**PIANO REGOLATORE
PIANO DEL PAESAGGIO
PIANO DELLE ZONE**

**VARIANTE
SPAZIO RISERVATO ALLE ACQUE**

RAPPORTO DI PIANIFICAZIONE

**Incarico per per l'adozione
del Consiglio comunale (art. 27 Lst)**

Ri Brumo, fondo n. 2065

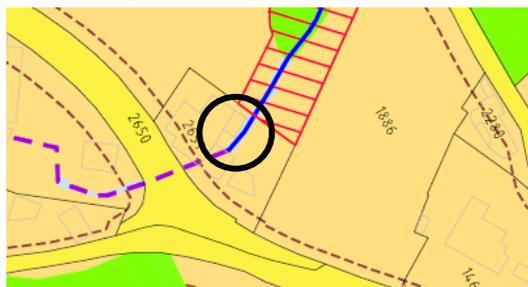
A monte del posteggio e di via Gottardo Madonna lo SRA va definito per la tratta con stato ecomorfologico artificiale (inclusa la camera di ritenuta del materiale a monte dell'imbocco per il tombinone sotto la strada).

L'osservazione è pertinente.

Definire uno SRA come da calcolo teorico.

Riale Brima, fondo n.1395

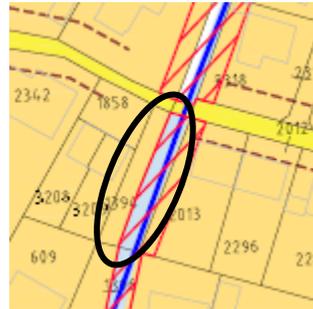
Su questo mappale, per tenere adeguatamente conto della recente rivitalizzazione in quest'area, si chiede di mantenere lo spazio come da Piano dei rilievi.

Sul fondo n. 1395 è prevista la realizzazione di una sala polivalente, con spazi amministrativi, per il quale il Municipio ha bandito un concorso di architettura.

L'art. 41a, cpv 4 OPAC ammette che "Purché sia garantita la protezione contro le piene, la larghezza dello spazio riservato alle acque può essere adeguata a alla situazione di edificazione (...)". In questo caso, ritenuto l'interesse pubblico derivante dalla realizzazione dell'edificio, si ritiene lecito procedere con un adattamento dello SRA teorico a 5 m dal corso d'acqua.

Per il fondo n. 1395, adattare lo SRA teorico a 5.00 m di distanza dal corso d'acqua.

Riale Brima, fondi n. 2394 e 3129

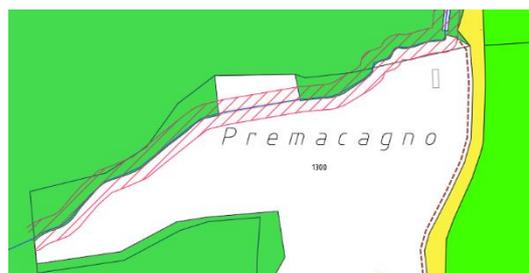
Comparto Noci: Lo SRA va mantenuto come da Piano dei rilievi anche a monte e a valle del bosco.

Sul fondo n. 3129 lo SRA proposto è molto più ampio rispetto allo SRA teorico.

L'osservazione del DT è per contro plausibile per quanto riguarda l'estremità ovest del fondo n. 2394, dove il Riale Brima scorre a cielo aperto e non è presente edificazione.

Definire lo SRA sul fondo n. 2394, come da calcolo teorico.

Osservazioni del DT sulla tratta n.3 (cap. 4.2.2, pag. 9)

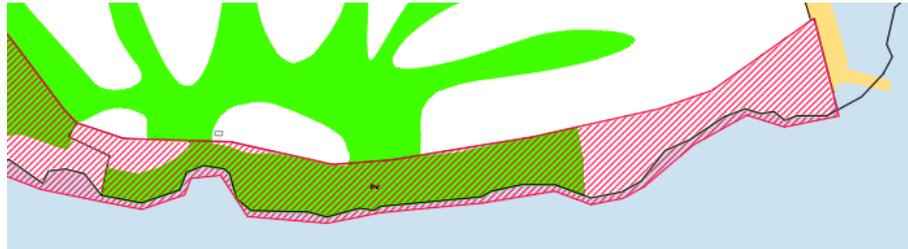
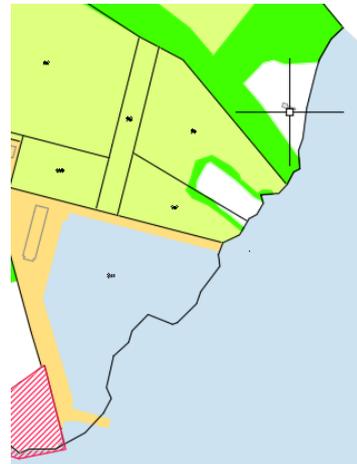
" (...) il Municipio indica di rimandare la definizione dello SRAS nell'ambito dell'elaborazione del Piano di quartiere obbligatorio previsto dal Piano regolatore. Per la parte rimanente a est l'esecutivo intende rinunciare a definire lo SRAS perché impedirebbe una confacente edificazione dei fondi (...)

Al riguardo valgono i principi già esposti per la tratta 1 e la tratta 2 circa la possibilità dal profilo giuridico di non definire lo spazio di protezione delle acque. In aggiunta si osserva che non può essere il PQ a definire i vincoli pianificatori derivanti dall'applicazione dell'OPAc (...) Ciò deve avvenire mediante il Piano di utilizzazione.

La proposta di istituire un vincolo di tutela e di rispetto paesaggistico – ecologico ZPNL 1, non può sostituirsi all'assegnazione della Zona di protezione delle acque di superficie. Si chiede di fissare il vincolo di protezione delle acque per questa tratta."
